# IMPIANTO AGRO-VOLTAICO PER LA PRODUZIONE DI ENERGIA ELETTRICA DA FONTE SOLARE DENOMINATO "UNALI" DA REALIZZARSI NEL COMUNE DI SASSARI (SS)

TITLE  
Titolo **RELAZIONE RISPOSTA OSSERVAZIONI**  
**prot. MASE 0016968 e 0019371**

Figura 21 Layout di progetto e fasce di prima salvaguardia art. 30 ter NTA aggiornate con la correzione del Reticolo

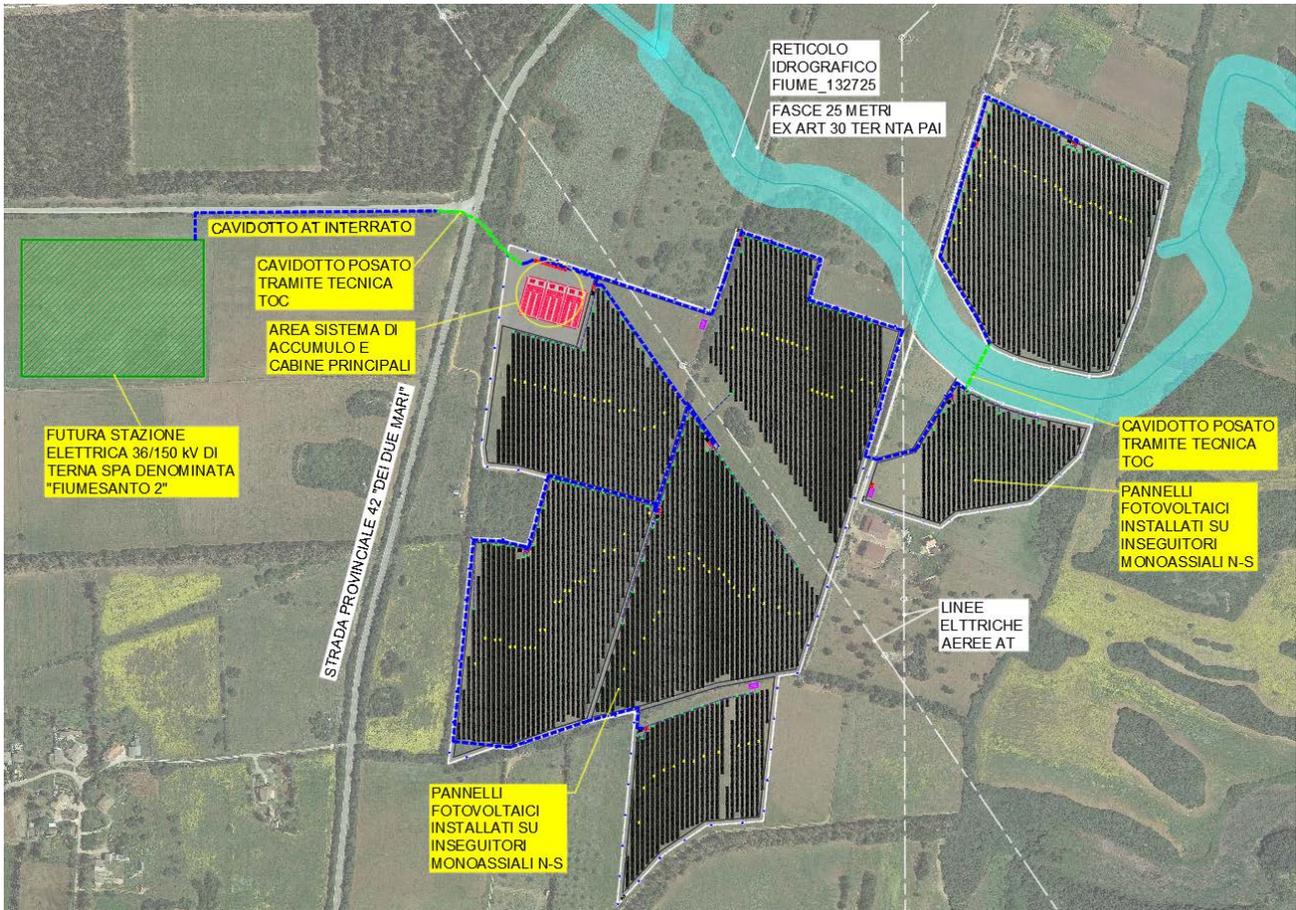
*“Come noto, l'art. 30 ter richiede, per gli interventi ricadenti nelle fasce di prima salvaguardia, l'effettuazione di uno studio idraulico volto alla definizione delle effettive aree di pericolosità per i 4 tempi di ritorno del PAI. [...]*

*Per il fiume\_132723 dovrà pertanto essere predisposto tale studio idrologico idraulico e solo successivamente potrà essere effettuata una corretta individuazione delle aree non idonee all'installazione delle opere e la definizione di quelle per le quali è necessario*

Considerato inoltre che impianto fotovoltaico in progetto verrà configurato in maniera da risultare esterno alle fasce di salvaguardia istituite ai sensi del comma 1 art. 30ter così come evidenziato nella figura seguente, lo studio idrologico-idraulico volto a determinare le effettive aree di pericolosità idraulica molto elevata non è richiesto così come dichiarato nel comma 2 dell'art. 30 ter.
